COMPLETAMENTO DEL NODO DI UDINE

PM CARGNACCO

PRG e ACC del nuovo PM di Cargnacco e delle opere sostitutive dei P.L. interferenti con il nuovo PM.

Verifica di Ottemperanza alla condizione n. 1 del Parere della Commissione Tecnica PNRR-PNIEC n.44 del 10/08/2022 e alla condizione n. 2 del parere della Soprintendenza Speciale per il PNRR prot. 2223-P del 04/08/2022 allegati al provvedimento di VIA n. 136 del 13/03/2023.

Figura 4 – Stralcio nuovo sottopasso al km 8+019

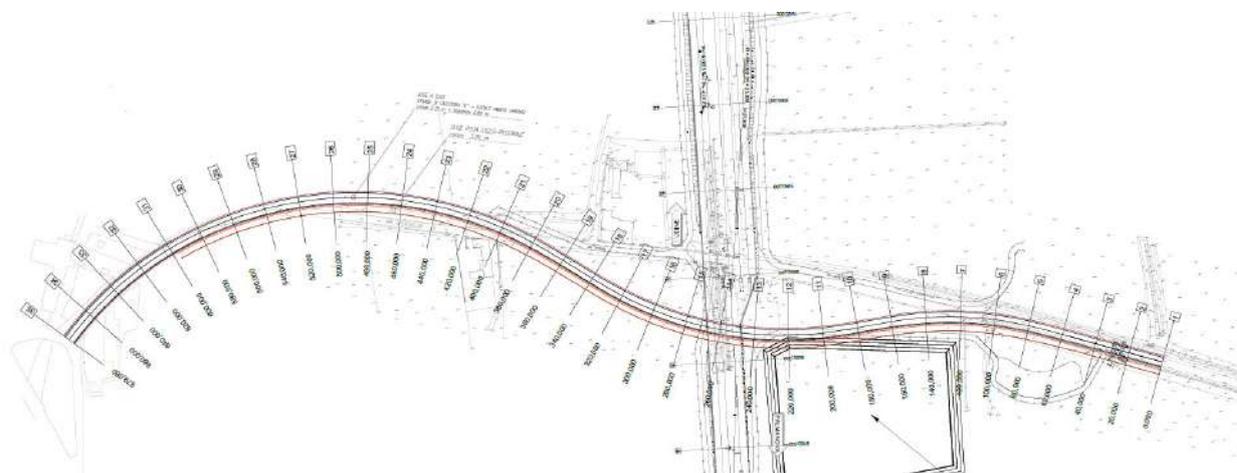
Il parere della Regione FVG del 17/11/2023, prot. n. /B.7.10, ha indicato la necessità di mantenere il sottopasso denominato “Intervento SL01 – Nuovo sottopasso al km 7+187” al fine di garantire il collegamento delle abitazioni situate nelle aree poste ad est della linea ferroviaria Udine – Cervignano con il territorio comunale.

Per quanto attiene al previsto sottopasso di Via Cortello denominato “Intervento SL02 - Nuovo sottopasso al km 8+019” la sua collocazione non sull’asse della viabilità esistente, come avviene per il sottopasso denominato “Intervento SL03 - Nuovo Sottopasso al km 10+311” e così come raccomandato nella succitata prescrizione al Decreto n. 136, deriva dalla necessità di garantire l’accesso alle abitazioni situate nei pressi del passaggio a livello sia a nord che a sud del passaggio a livello. In relazione allo stesso intervento si rileva inoltre che nel corso delle succitate interlocuzioni **è anche emersa la possibilità che possa essere stralciata dal progetto la prevista viabilità di collegamento tra il sottopasso di via Cortello e Viale dell’Artigianato all’interno del comprensorio della Zona Industriale Udinese unitamente alla prevista intersezione a rotonda di connessione.** Lo stralcio di questo tratto viabilistico potrebbe comportare una riduzione del flusso di traffico all’interno della viabilità del comprensorio industriale derivante dalla commistione tra il traffico interno al comprensorio industriale e quello di attraversamento, coerentemente con il vigente Piano Territoriale Infraregionale (PTI) dell’Ambito ZIU che prevede una separazione tra la viabilità interna al comprensorio industriale e quella di attraversamento.

Come specificato nel parere soprindicato e in ottemperanza alla condizione n. 2 del parere della Soprintendenza Speciale per il PNRR prot. 2223-P del 04/08/2022 allegati al provvedimento di VIA n. 136 del 13/03/2023, è stata prevista una nuova configurazione

alla prevista intersezione a rotatoria di connessione (si veda il documento “Planimetria di progetto - IZ0900D26P8SL0100005B”).

Considerando che l'intervento riguarda l'adeguamento di una viabilità esistente e che gran parte dell'opera si sviluppa su aree già pavimentate, si è proceduto al confronto dell'ammontare di superficie permeabile coperta tra la soluzione proposta inizialmente (in cui era previsto il collegamento tra il sottopasso di via Cortello e Viale dell'Artigianato) e la nuova; la prima prevedeva una copertura di suolo permeabile di circa 12.500,00 mq mentre la nuova soluzione riduce tale copertura a circa 3.400,00 mq. Dall'analisi risulta una riduzione di suolo coperto di circa 9.100,00 mq.

Inoltre si propone che, a valle della realizzazione dell'opera SL02, l'attuale Via Cortello venga ripristinata laddove possibile allo stato permeabile (agricolo) al fine di ridurre al minimo

Figura 5 – Sezioni Acustiche Periodo Diurno e Notturno

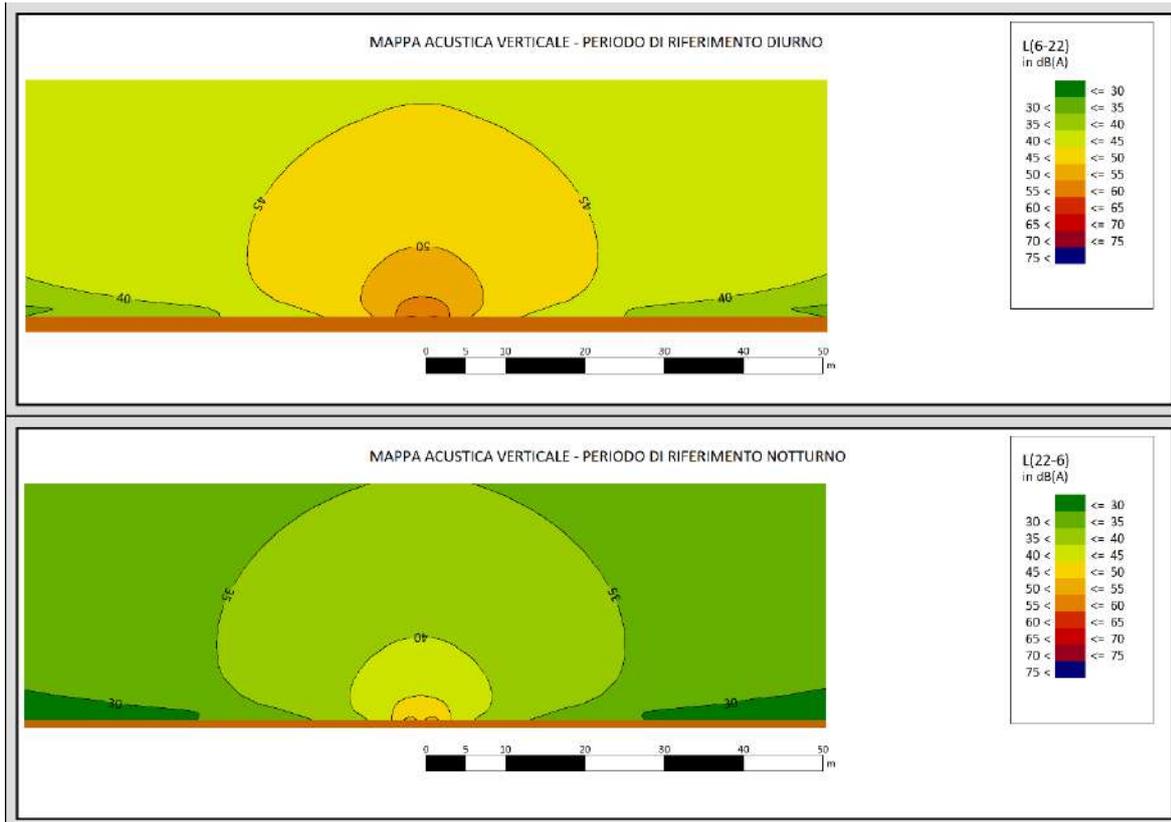
Riguardo la valutazione acustica delle nuove viabilità di progetto visto che la nuova configurazione infrastrutturale di progetto non comporta una variazione dei flussi medi di

traffico rispetto alla condizione attuale, ma un semplice diversione dei traffici che oggi utilizzano le viabilità servite dai PL sulle nuove viabilità di ricucitura, si può ritenere invariato lo stato del clima acustico attuale.

Da un'analisi dei dati rilevati dal Comune di Pavia in una giornata tipo feriale, inoltre, è emerso che il numero dei veicoli su via Casali Caiselli è contenuto con un traffico medio di circa 17 veicoli/h in fascia diurna (6.00-22.00) e di 2 veic/h in fascia notturna (22.00-06.00).

Dall'analisi di questi dati di flusso veicolare, e tenendo anche conto delle caratteristiche geometriche della viabilità di progetto tali da non consentire velocità superiori a 60 km/h, è emerso che per la nuova viabilità, come si evince anche dalle sezioni acustiche sotto riportate, non si hanno superamenti dei limiti acustici per i pochi ricettori ricadenti all'interno della fascia di pertinenza stradale, infatti i valori limite si raggiungono a pochi metri dall'asse della strada.

I ricettori presenti ricadono tutti all'interno delle Classi III e IV (valori limiti acustici Classe IV aree di intensa attività umana 65 dB(A) diurno – 55 dB(A) notturno e Classe III aree di tipo misto 60 dB(A) diurno – 50 dB(A) notturno) della classificazione acustica del Comune di Pavia di Udine all'interno del quale ricade la nuova viabilità, della quale si riporta uno stralcio della tavola della "Zonizzazione integrata".

In conclusione si può affermare che non si riscontrano variazioni del clima acustico e sicuramente non sono necessarie misure di contenimento acustico per le nuove viabilità di progetto.

Intervento SL02 - Nuovo sottopasso al km 8+019

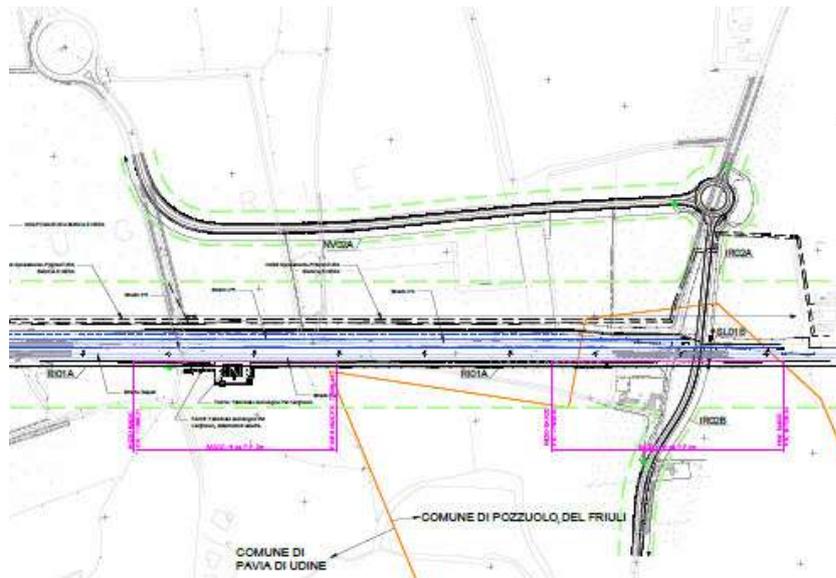
L’eliminazione di questo tratto di viabilità si pone pertanto in linea con una riduzione della superficie di suolo occupata ottimizzando i collegamenti così come previsto dal PTI vigente.
